Avis sur produits

Nouveau tambour de frein version améliorée

Manaras-Opera a redessiné le DRUM 004

Drum 004 ▶▶▶

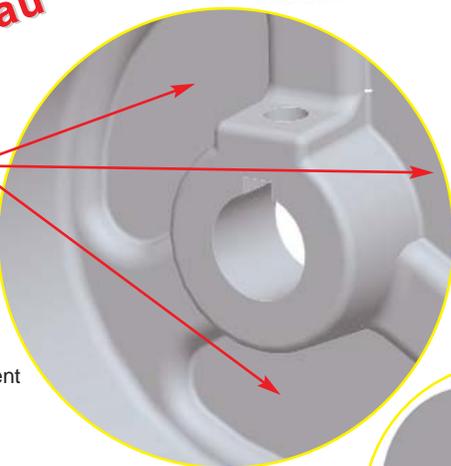
la partie
arrière
est pleine

Dans un processus d'amélioration continue, nous avons redessiné le tambour utilisé sur les opérateurs avec un frein solénoïde.

- La partie arrière du tambour est maintenant complètement fermée. Cela protège le moteur contre toutes les poussières provenant de la courroie et la bande de frein.
- L'absence des poussières à l'intérieure du moteur augmente la longévité et assure un meilleur fonctionnement de l'interrupteur centrifuge pour des applications monophasées.
